永阳闽宁产融项目一期

规划设计方案变更前后对比

永阳闽宁产融项目 总体规划和建筑方案设计

设计单位：北京智地优度建筑设计事务所有限公司

总平面图调整后

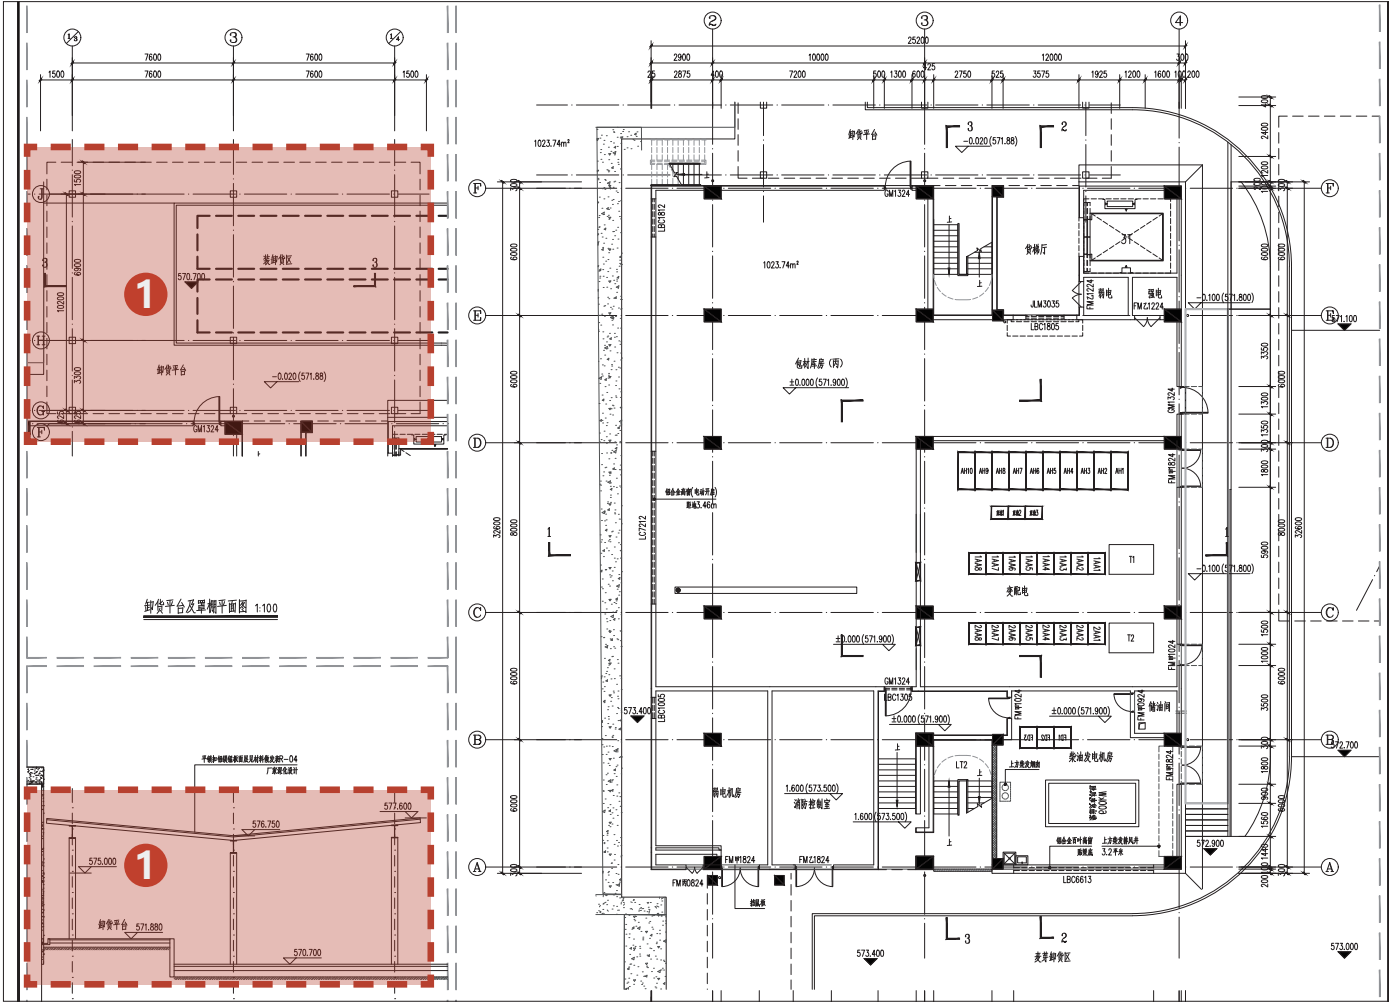
- ① 麦芽卸货区罩棚取消
- ② 1# 库房卸货区罩棚东西向加长
- ③ 连接亭亭子取消
- ④ 2# 配套服务用房雨棚出挑长度减小
- ⑤ 污水机房地下一层轮廓调整
- ⑥ 绿化面积增加

麦芽卸货区罩棚取消，由于业主对此区域罩棚需求不大以及施工难度大，故而取消此处罩棚；1# 库房卸货区罩棚加长，以满足后期使用需求；连接亭处亭子后续使用需求不高，故而取消；2# 配套服务用房无柱雨棚出挑长度过大，现有施工工艺做不到，故而减小出挑长度；污水机房由于距离 1# 库房较近，不满足基坑开挖条件，故而缩减地下室轮廓

根据《建筑设计防火规范》（GB 50016-2014）（2018 版）表 3.5.1，建筑间距需满足不小于 15 米，建筑物之间的防火间距应按相邻建筑外墙的最近水平距离计算。装卸平台无外墙维护，防火间距计算应为 1# 库外墙至 2# 库外墙最近水平距离，测算距离为 17.65m 满足规范要求。因此装卸平台罩棚调整不影响防火间距。污水机房地下一层移动墙体导致事故存液池体积缩减，缩减后事故存液池容积为 600m³，事故水量按规范核算为 457.69m³，调整后事故存液池容积满足规范要求。

1# 库房平面调整

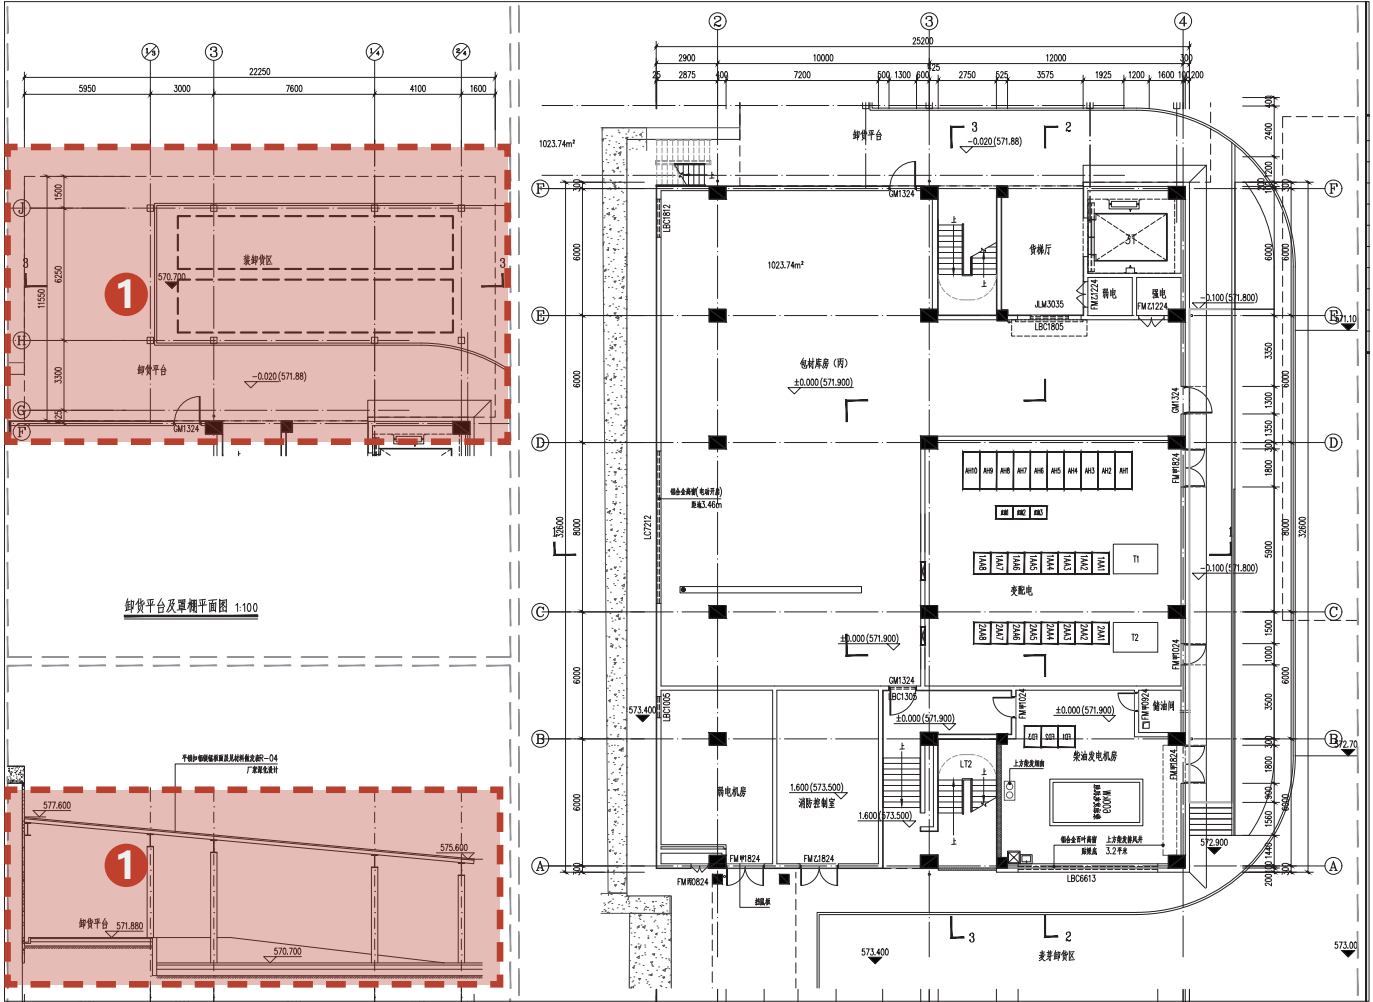
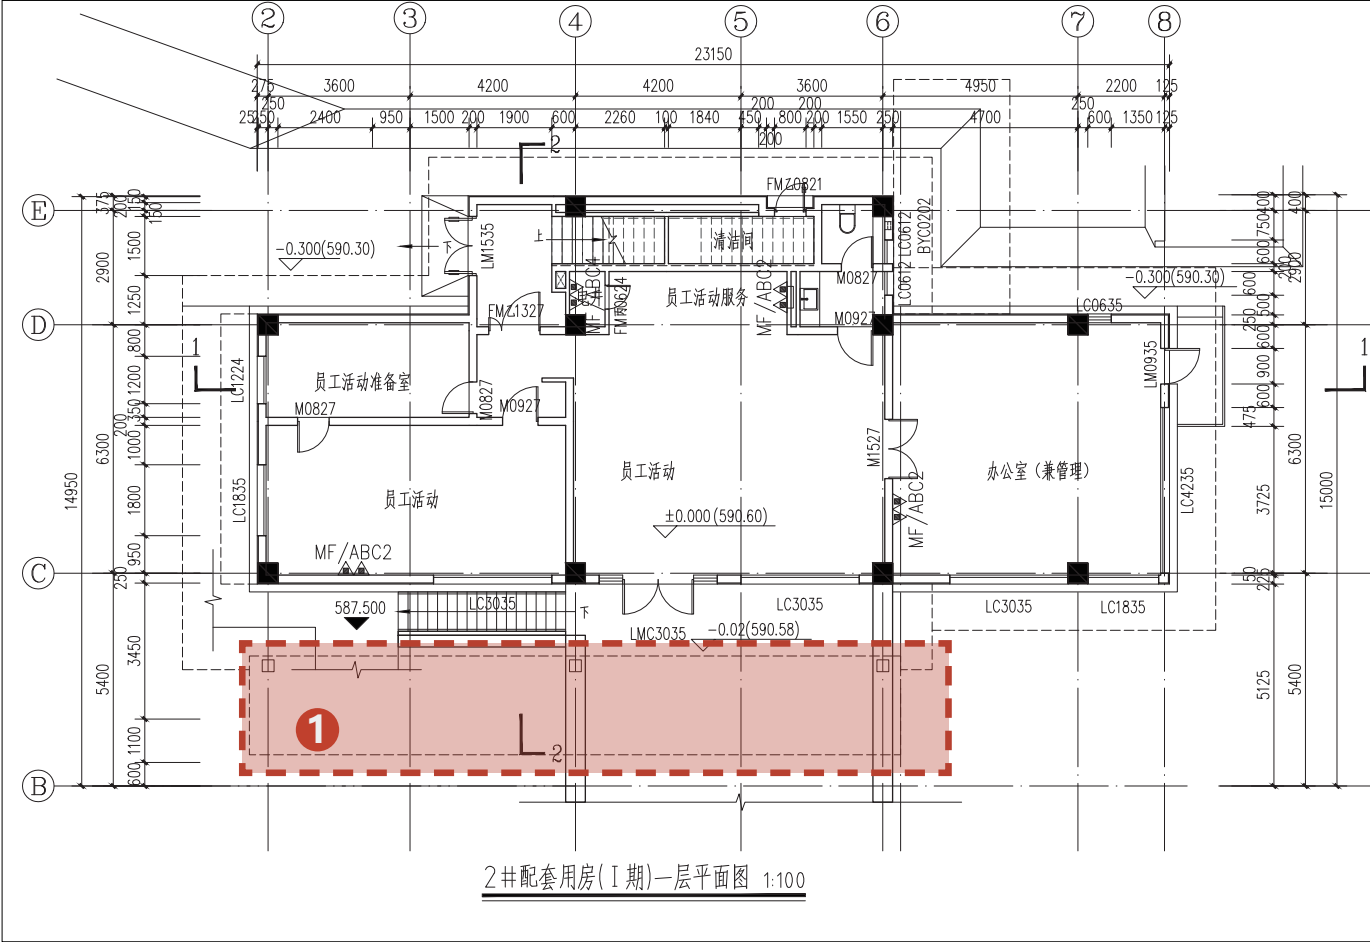
- 1 卸货平台罩棚东西向加长

根据后期使用需求，加长卸货平台罩棚。

2# 配套服务用房（I期）平面图调整

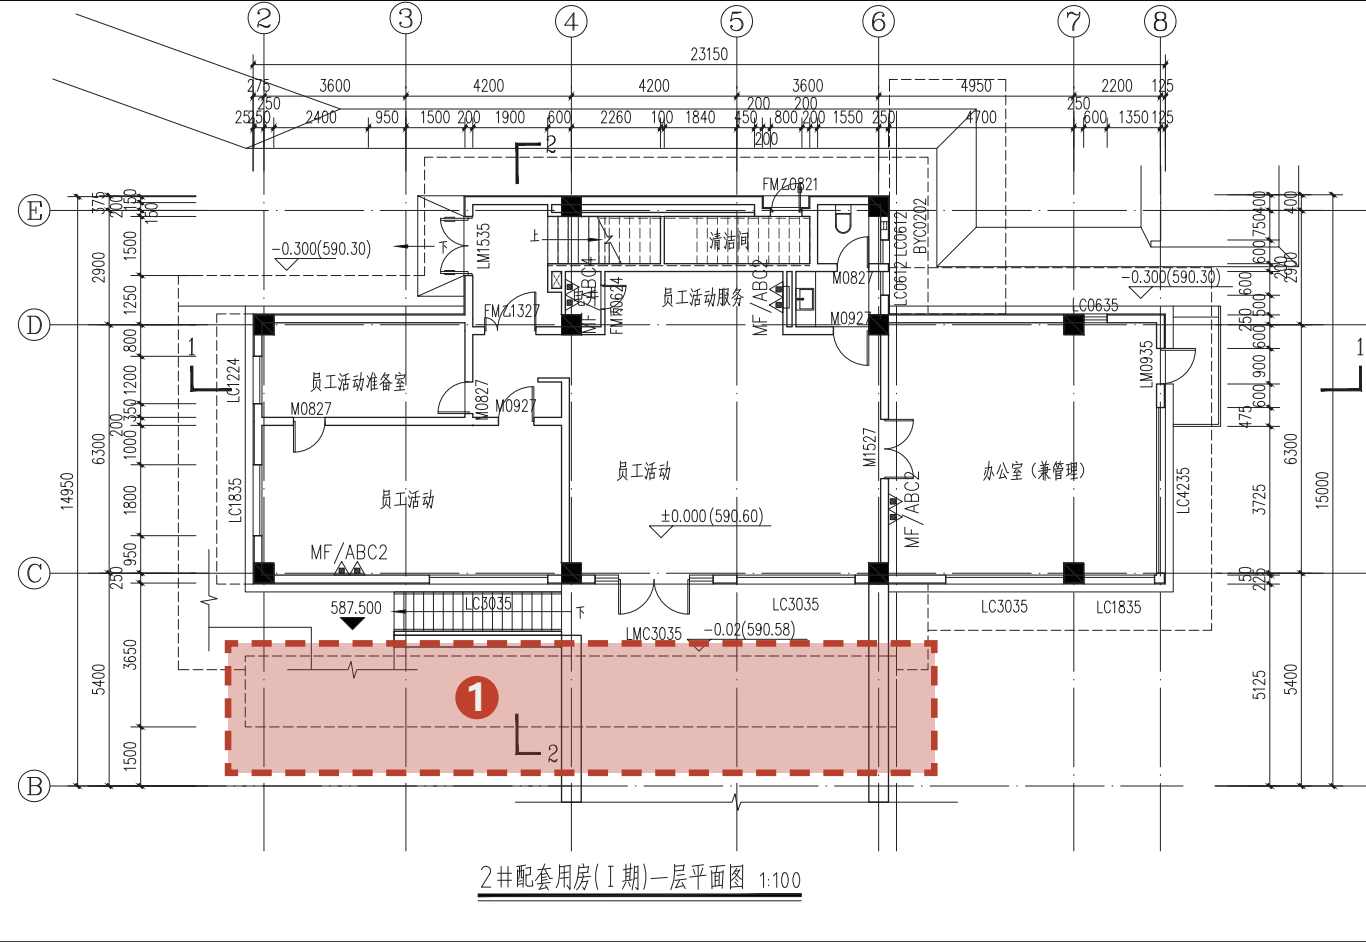
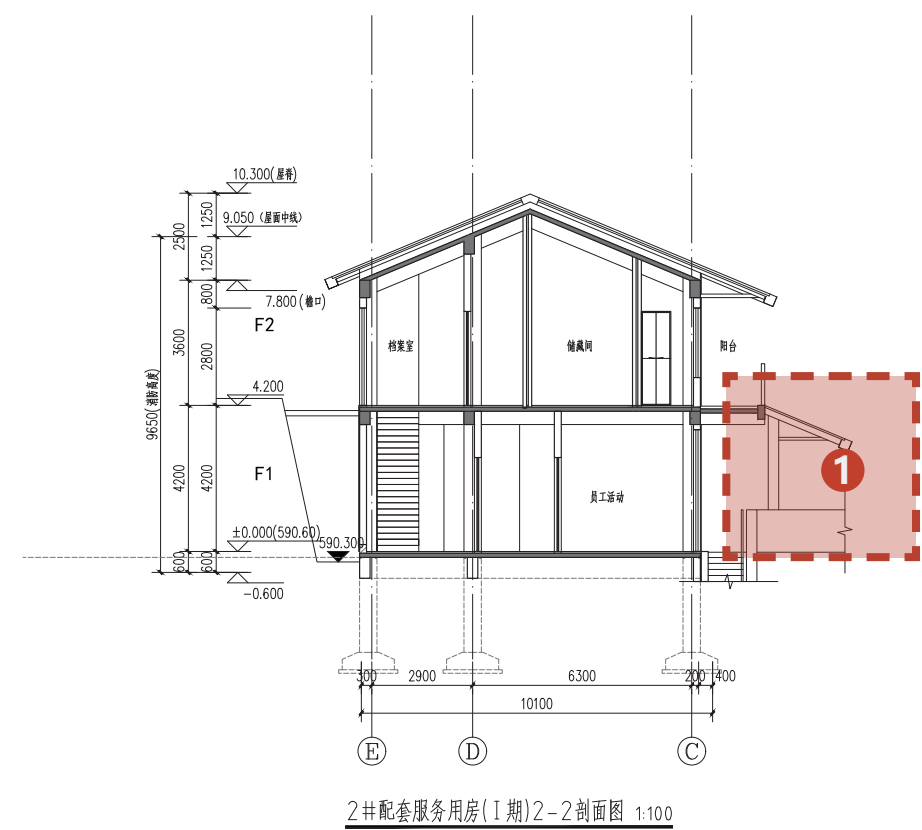
- ❶ 出挑雨棚柱子取消，出挑长度缩小

出挑雨棚柱子无落脚点无法施工，以及出挑长度过大现有施工工艺做不到，故而取消雨棚柱子，减小雨棚出挑长度。

2# 配套服务用房（I期）剖面图调整

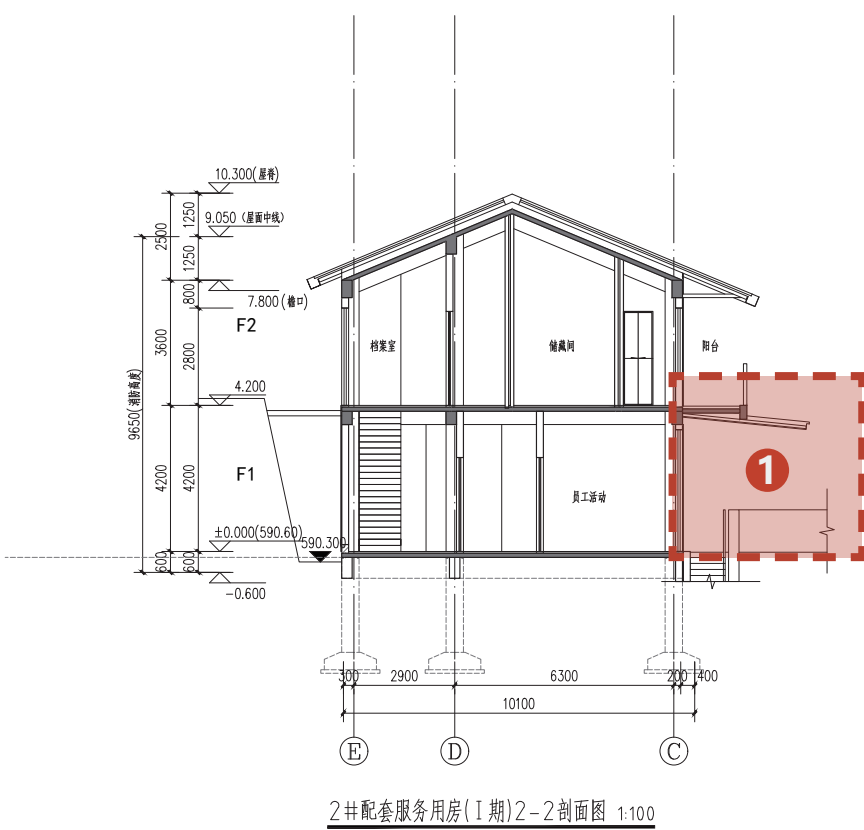
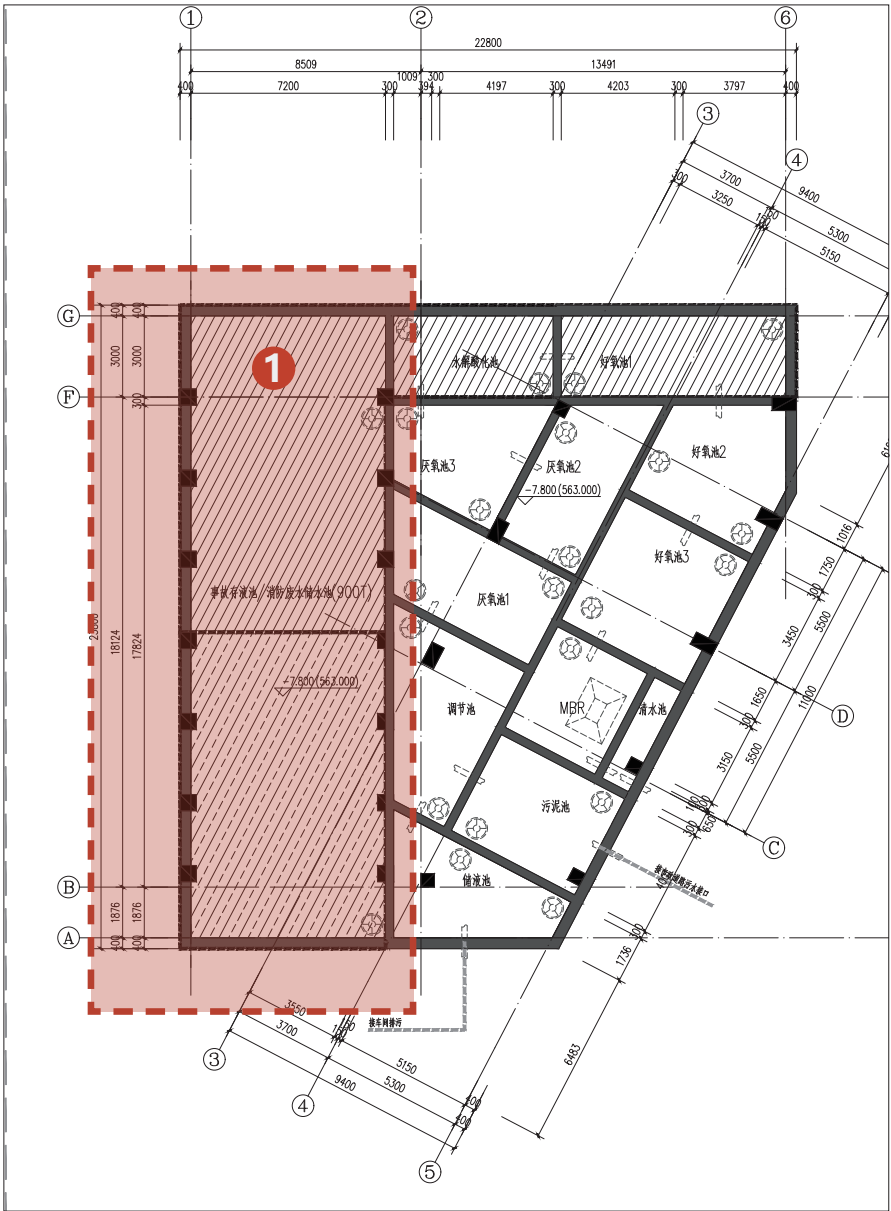
❶ 出挑雨棚柱子取消，出挑长度缩小

雨棚出挑长度过大，现有施工工艺做不到，故而减小出挑长度。

污水处理机房平面图调整

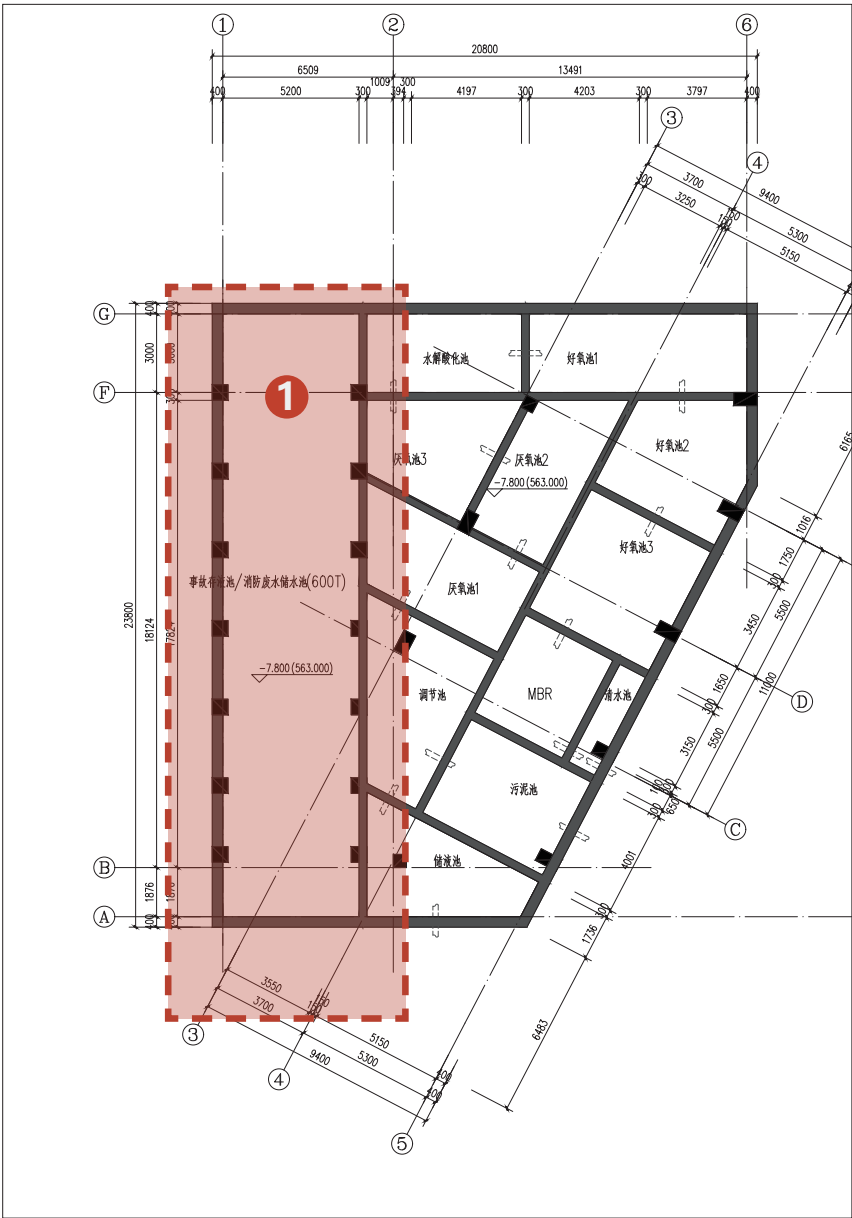
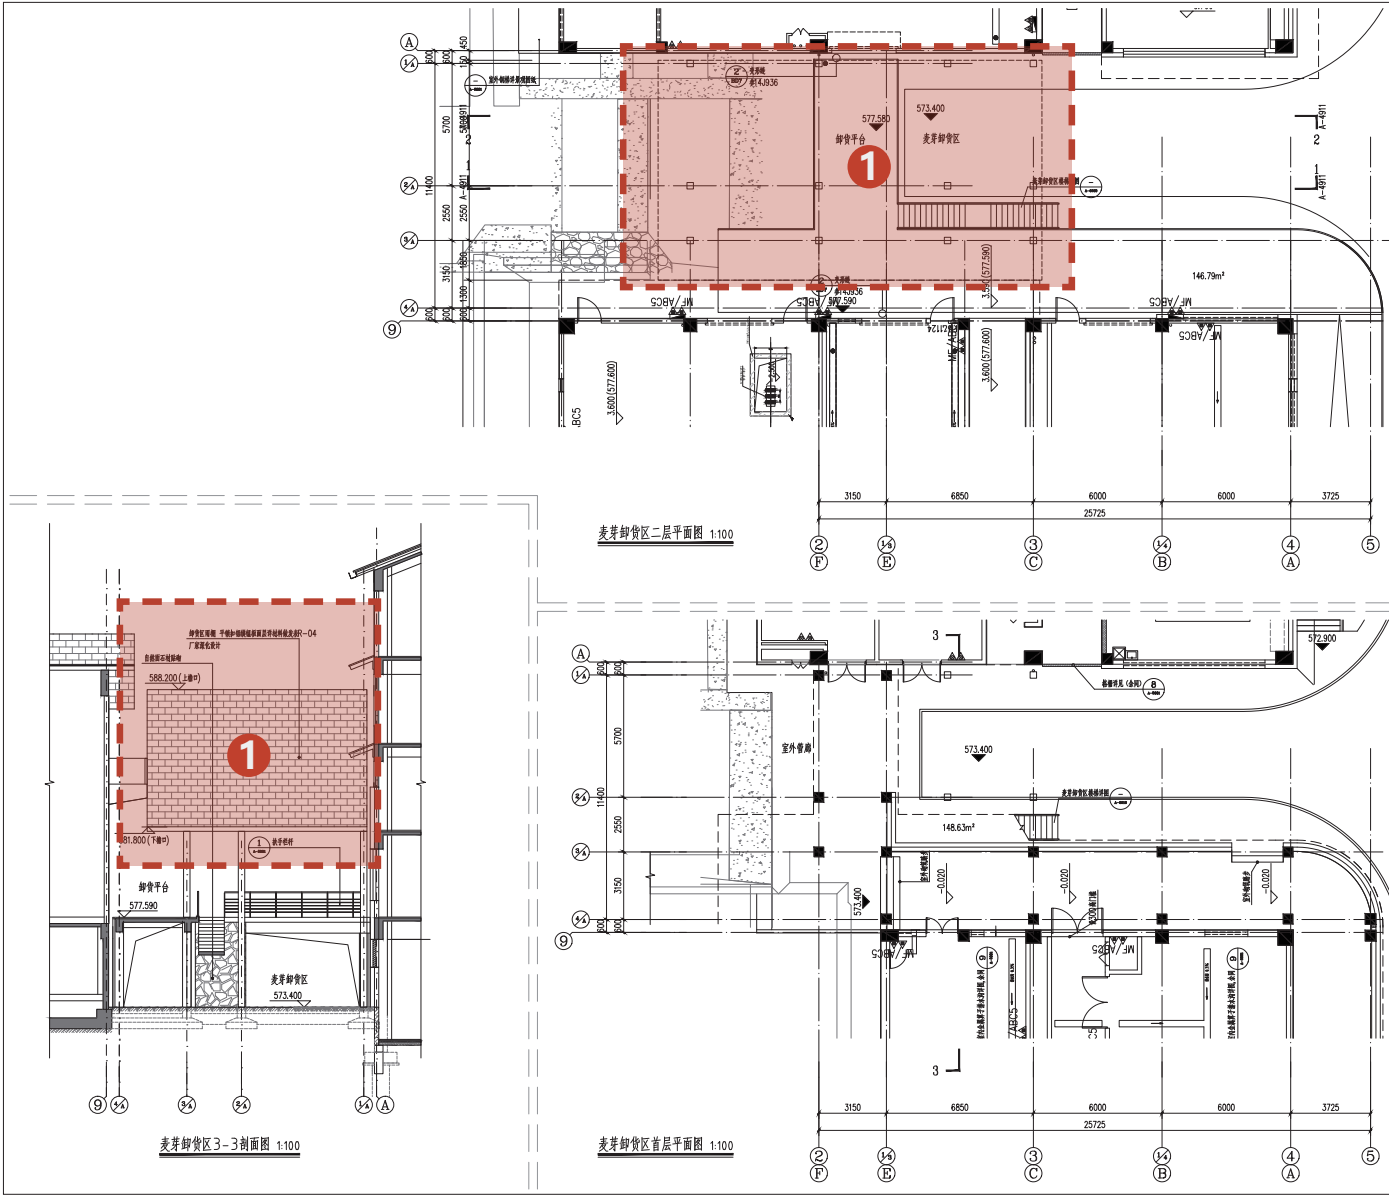
- 1 事故存液池 1 轴墙体向右侧移动两米。

由于距离 1# 库房较近，不满足基坑开挖条件

移动墙体导致事故存液池体积缩减，缩减后事故存液池容积为 600m³，事故水量按规范核算为 457.69m³，调整后事故存液池容积满足规范要求。
